Avis délibéré de la mission régionale d'autorité environnementale sur le parc photovoltaïque au sol et flottant porté par Total Energies Renouvelables France sur la commune de Pont-du-Château (63)

Avis n° 2024-ARA-AP-1689

Avis délibéré le 7 mai 2024

Figure 2: Plan d'implantation du projet (source : étude d'impact)

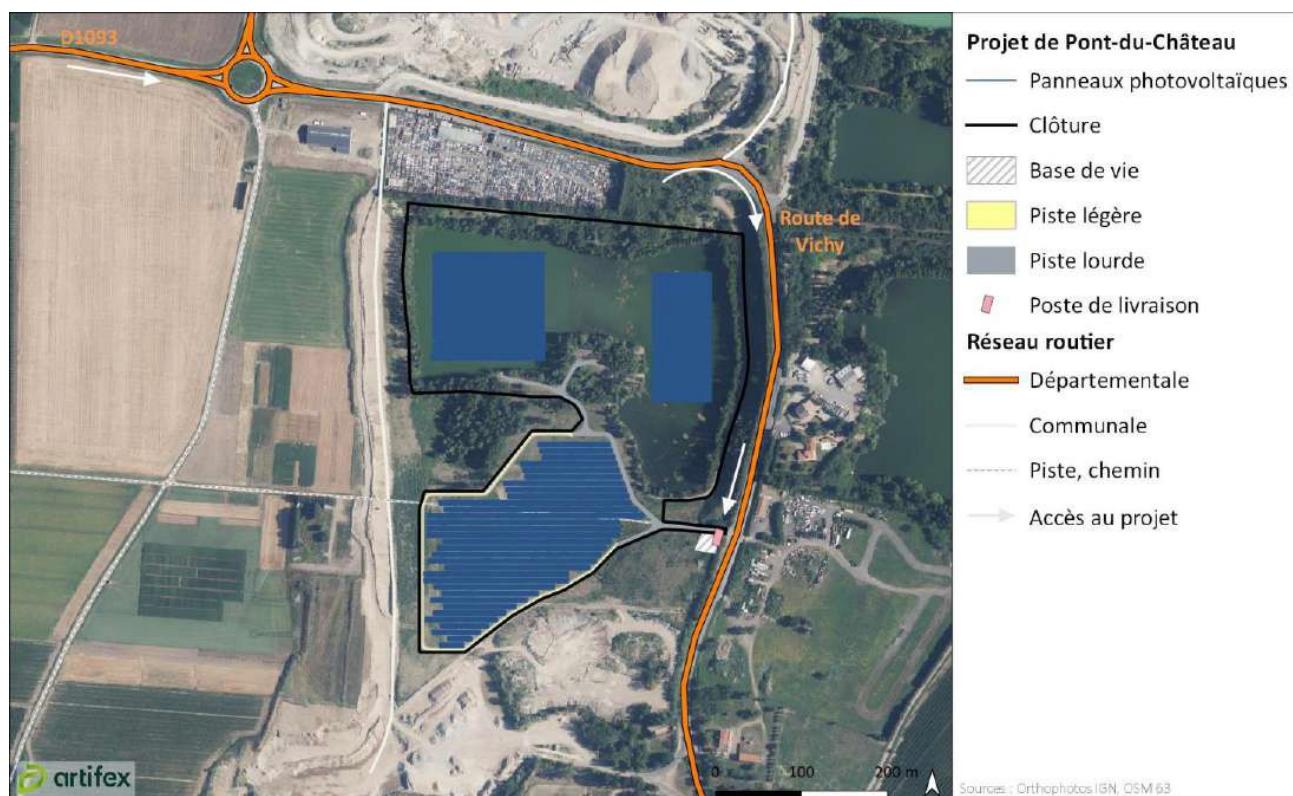
La centrale au sol comporte des panneaux inclinés à 20°, positionnés entre 1,0 et 2,4 mètres de hauteur du sol et avec une distance inter-rangées de 2,55 m minimum. Les structures autoprotectrices sont fixes, ancrées dans le sol par pieux battus. Les câbles du raccordement électrique interne seront enterrés. La solution technique d'ancrage est renvoyée à une future étude géotechnique. Ainsi les caractéristiques du sol et du sous-sol ne sont pas fournies, ne permettant ni de se prononcer sur d'éventuels enjeux sur la stabilité des sols de cette ancienne carrière, ni sur les impacts du projet sur les fonctions des sols et la nappe affleurante.

La centrale flottante comporte des panneaux inclinés à 11°, fixés sur des structures flottantes. Les flotteurs seront ancrés en fond de bassin par poids lestés afin de ne pas heurter les berges tout en gardant une certaine flexibilité par rapport aux variations du niveau d'eau. Les prédictions du marquage ne sont pas précisées mais le graphique p 58 de l'étude d'impact laisse présager des variations de près de 3 m. Les caractéristiques techniques d'ancrage (nombre, position, etc) sont renvoyées à une étude future. Les structures flottantes sont en PEHD (Polyéthylène haute densité).

Cette matière « plastique », souvent utilisée pour la flottaison des pontons et des mouillages, a une résistance mécanique importante et est imputrescible dans l'eau. Les flotteurs sont conçus pour résister à un long séjour dans l'eau : plus de 25 ans d'après l'étude d'impact p 35. Néanmoins, même si le PEHD n'est pas dégradable dans l'eau et n'est pas susceptible de relarguer de molécules chimiques en concentration dangereuse pour la vie humaine (respect de la norme eau potable BS 6920 :2000) et aquatique, le vieillissement de ce plastique (UV, biofilms) peut conduire à une fragmentation à termes en micro et nanoplastiques ingérables par la faune aquatique. A noter également que le raccordement électrique jusqu'à la berge sera immergé, sans précision sur le choix des matériaux d'un tel dispositif.

- **de fournir les études géotechniques relatives à la qualité des sols permettant l'ancrage,**
- **de préciser les dispositions prévues en termes d'ancrage et de tranchées du parc photovoltaïque terrestre et flottant,**
- **de préciser les risques de dégradation des structures flottantes en PEHD et des câbles de raccordement jusqu'à la berge durant la durée d'exploitation de 30 ans et éventuellement d'en prévoir leur remplacement en cas de fragmentation constatée,**

Figure 3: Localisation des enjeux écologiques (source : étude d'impact)

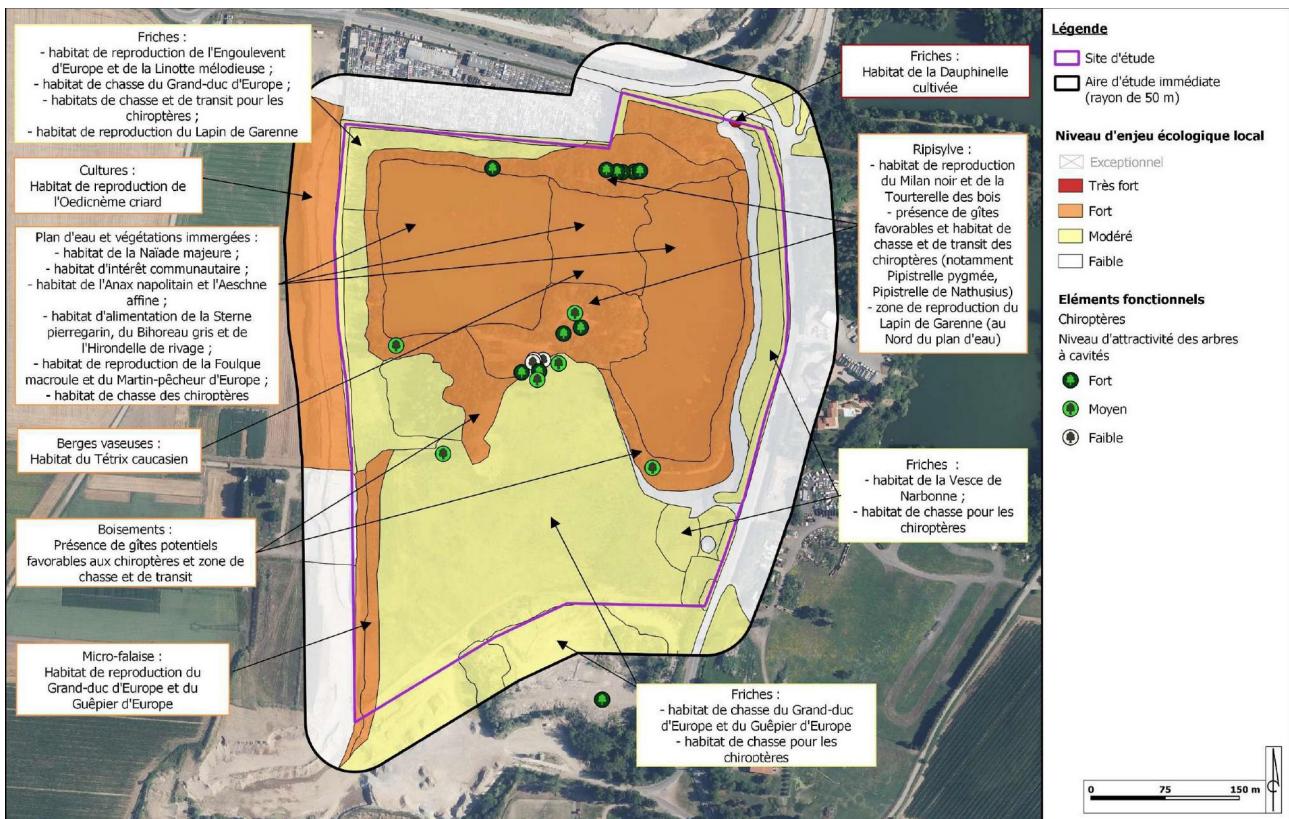
Pour ce qui concerne le parc flottant, les enjeux sont forts sur l'ensemble de l'étang et de ses abords avec :

- un habitat d'intérêt communautaire pour la partie immergée (présence de la Naiade majeure, plante présentant un enjeu notable de conservation, dans l'ensemble du plan d'eau),
- des habitats d'espèces protégées ou patrimoniales, utilisés notamment pour la reproduction et l'alimentation, sur les berges (Martin pécheur, Foulque macroule, Tetrix caucaien) et dans les espaces boisés du pourtour (Milan noir, Pipistrelles, etc).

Pour ce qui concerne le parc terrestre, les enjeux sont forts :

- au sein de la micro-falaise au sud-ouest du site d'étude où un nid et deux jeunes Grand-duc ont été observés en 2019. La micro-falaise a été remaniée depuis, néanmoins elle est toujours présente et favorable à l'espèce,
- au niveau des talus enrichis au nord-est du site où la Dauphinelle cultivée, plante présentant un enjeu notable de conservation, a été contactée.

L'Autorité environnementale recommande de compléter les inventaires avifaune par des passages hivernaux et en période de migrations et par des inventaires des milieux aquatiques (poissons, invertébrés et larves d'insectes) afin d'avoir une meilleure évaluation de l'intérêt du site et plus particulièrement du plan d'eau durant ces périodes, et de revoir les mesures d'évitement, de réduction et si besoin de compensation en conséquence.
